**Commission économique pour l'Europe**  
**Comité de gestion de la Convention TIR de 1975****Organe de mise en œuvre technique****Cinquième session**

Genève, 5 et 6 (matin) février 2024

**Spécifications conceptuelles, fonctionnelles et techniques  
du système eTIR : Version 4.4****Propositions d'amendements****Note du secrétariat****I. Contexte et mandat**

Figure I  
Version actuelle du diagramme de classe « Gestion douanière des données  
concernant les garanties »

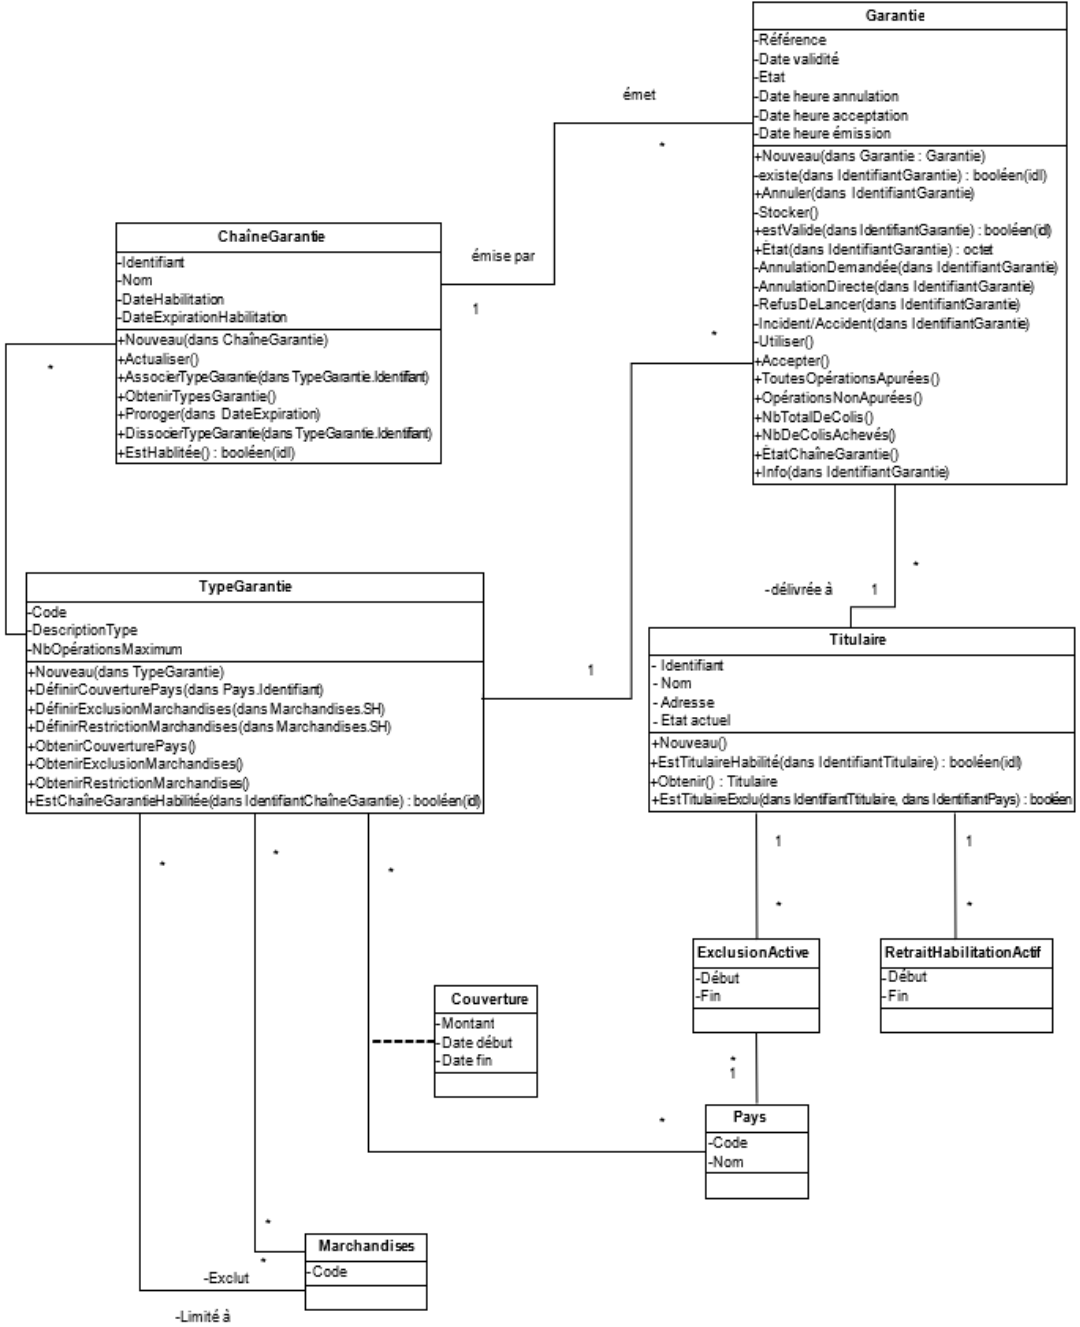
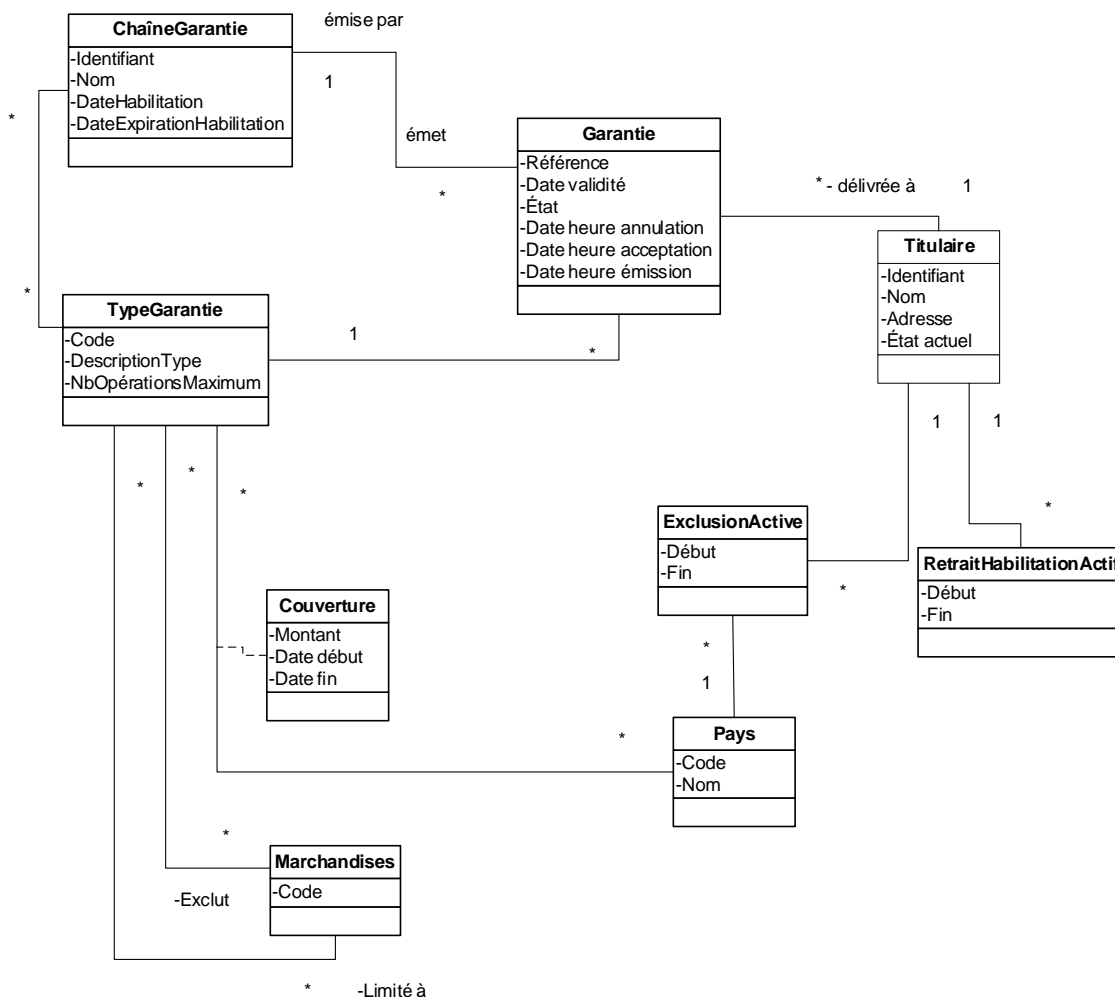
23. Les diagrammes de classe en langage UML utilisés dans la version 4.3 des spécifications fonctionnelles eTIR décrivent non seulement les classes ainsi que leurs relations et leurs attributs, mais aussi un ensemble de méthodes visant à faciliter la mise en place du système international eTIR. Ces méthodes n'ont donc guère voire pas d'intérêt pour les pays qui souhaitent modifier leur système douanier de façon à appliquer la procédure eTIR. Les figures I et II ci-dessous montrent la différence entre la version actuelle et la version simplifiée du diagramme de classe « Gestion douanière des données concernant les garanties » (fig. 1.19 des spécifications fonctionnelles eTIR).

24. À sa troisième session, le TIB a approuvé la simplification des diagrammes de classe.

Figure III  
 Diagramme d'activité « lancer l'opération TIR » en langage UML

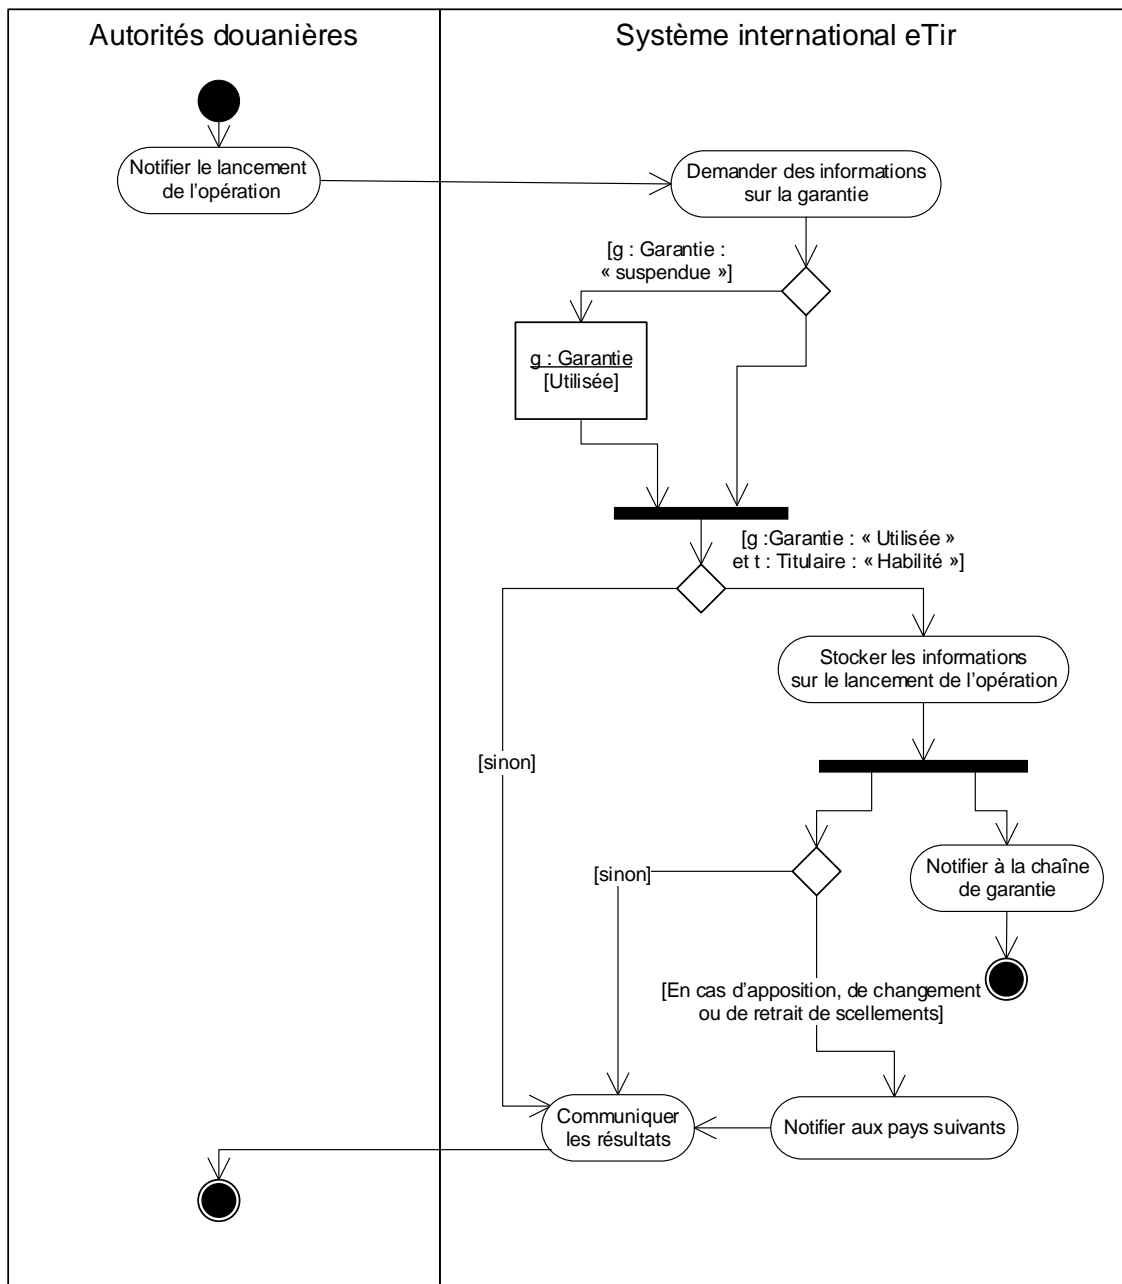
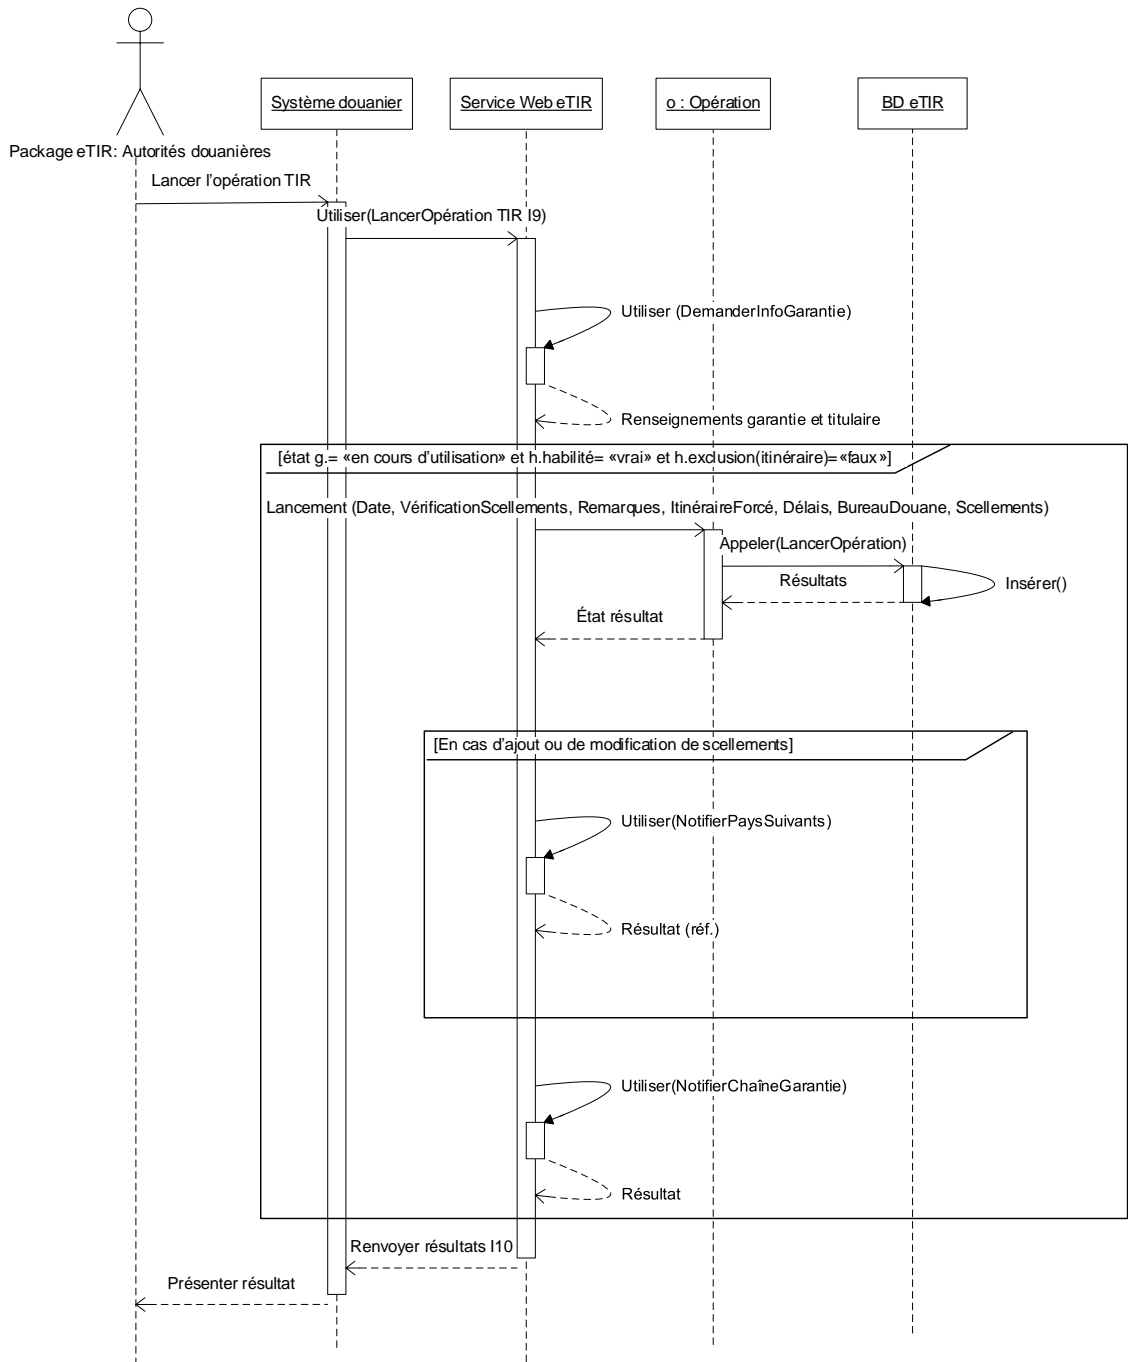
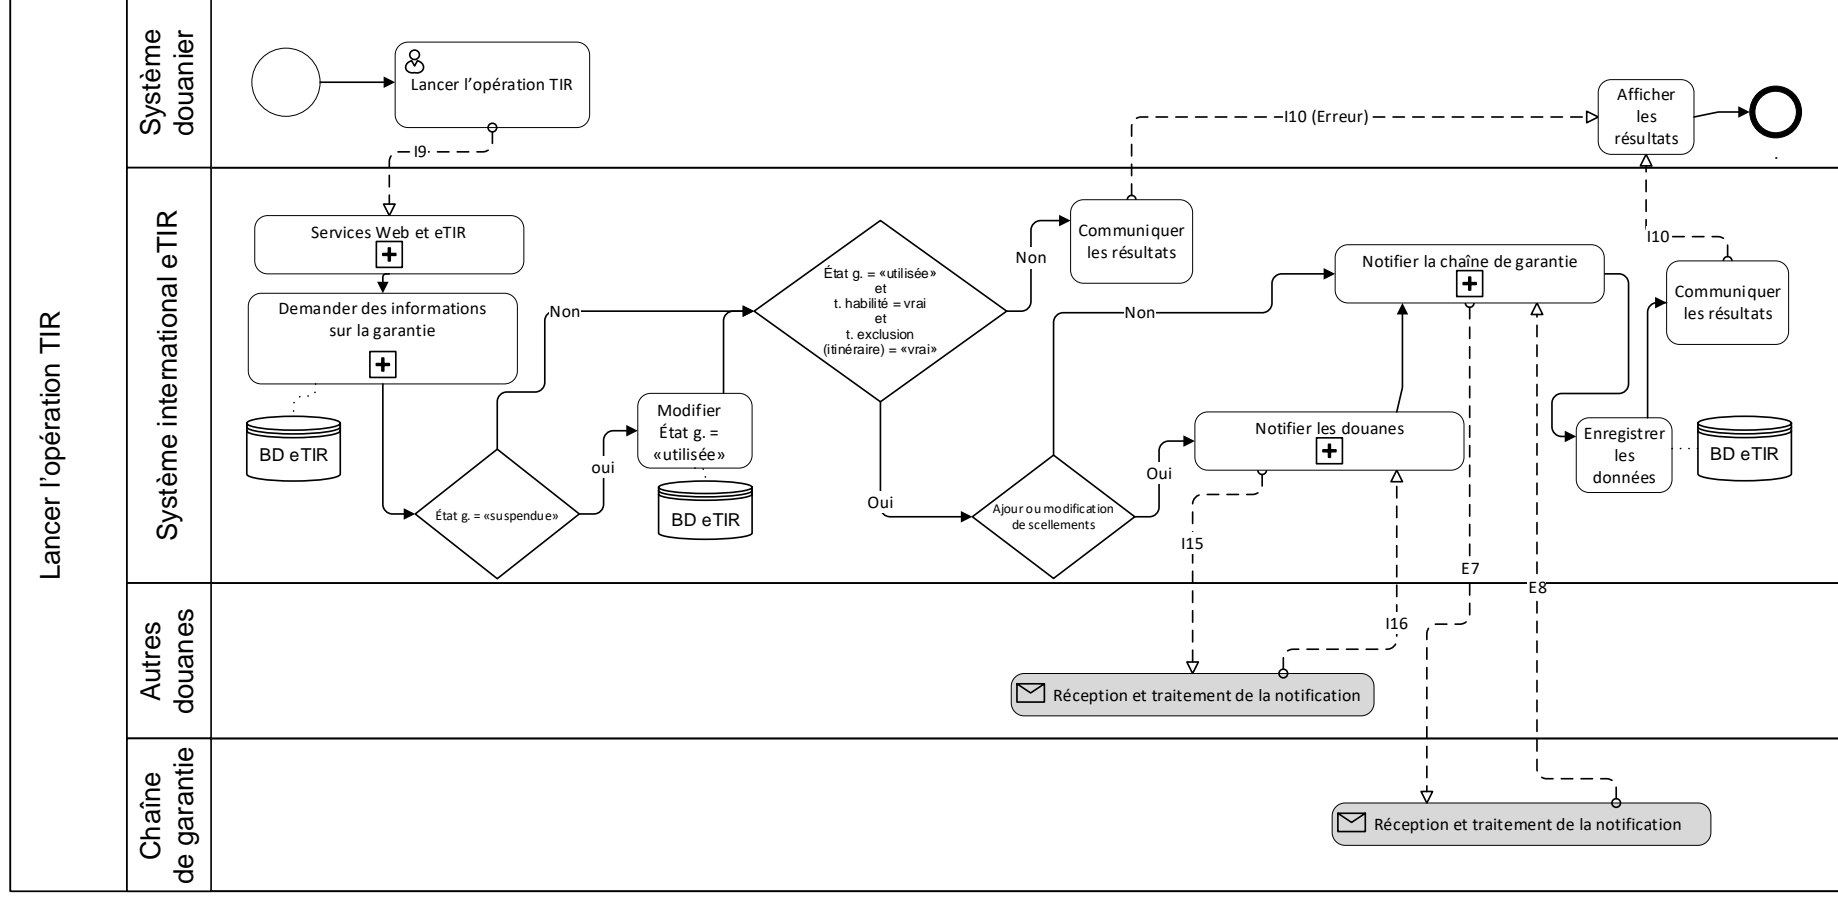
25. Dans la version 4.3 des spécifications eTIR, conformément à la méthodologie de modélisation uniformisée initialement retenue pour le projet eTIR, les processus sont modélisés à l'aide de diagrammes d'activité et de séquence en langage UML. Ces dernières années, la méthode de modélisation et de notation des processus métier (BPMN) a gagné en popularité dans le monde des affaires et le secteur des technologies de l'information et des communications (TIC) et est donc mieux comprise par les profanes comme par les spécialistes. Dans cette optique, le TIB est invité à décider s'il convient de remplacer, dans la version 4.4 des spécifications eTIR, les diagrammes d'activité et de séquence utilisés dans la version 4.3 par des diagrammes BPMN. Les figures III, IV et V ci-dessous représentent le diagramme d'activité « lancer l'opération TIR » en langage UML (fig. 12 des concepts relatifs au système eTIR), le diagramme de la séquence « lancer l'opération TIR » en langage UML (fig. 1.9 des spécifications fonctionnelles eTIR) et le diagramme du processus « lancer l'opération TIR » en langage BPMN.

26. À sa troisième session, le TIB a accepté de remplacer les diagrammes actuels (en langage UML) dans les concepts relatifs au système eTIR et dans les spécifications fonctionnelles par les nouveaux diagrammes proposés (en langage BPMN), conformément aux exemples ci-dessus.
